# **Avis délibéré de l’Autorité environnementale sur le terminal 4 de l’aéroport Charles de Gaulle, équipements et infrastructures associés (77, 93, 95)**

**n°Ae : 2020-14**

Figure 6 : Analyse de la flore des zones humides du secteur des Rrenardières, à l'est de la plateforme. Source : dDossier.

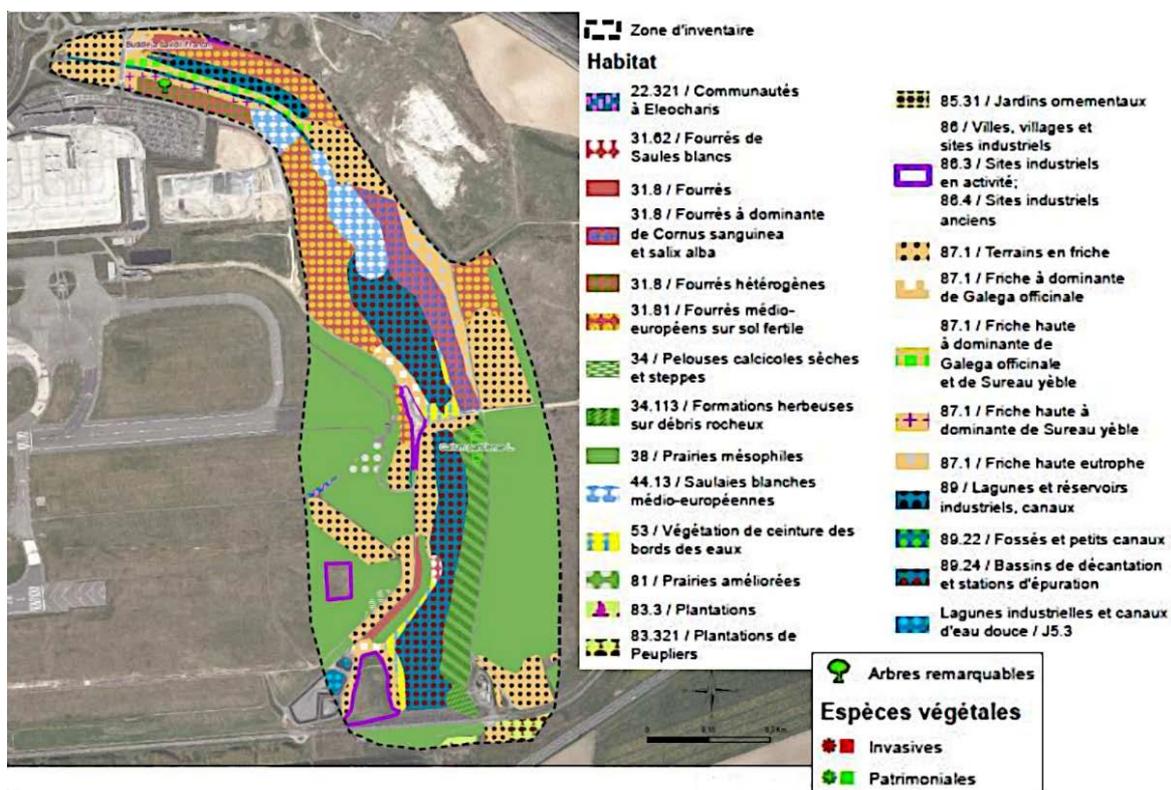
Dans la version du dossier que l'Ae a reçue le 25 mai 2020, il a été ajouté, à propos des deux saulaies blanches médio-européennes présentées sur la carte figure 6 : « Ces deux surfaces se localisent entièrement dans l'ouvrage de gestion des eaux du bassin Vor et par conséquent, ces 3 ha ne peuvent être considérés comme zone humide. » L'Ae ne souscrit pas à cette vision et considère que, nonobstant un certain niveau d'artificialisation, il s'agit bien de zones humides dont l'éventuelle destruction devra être compensée.
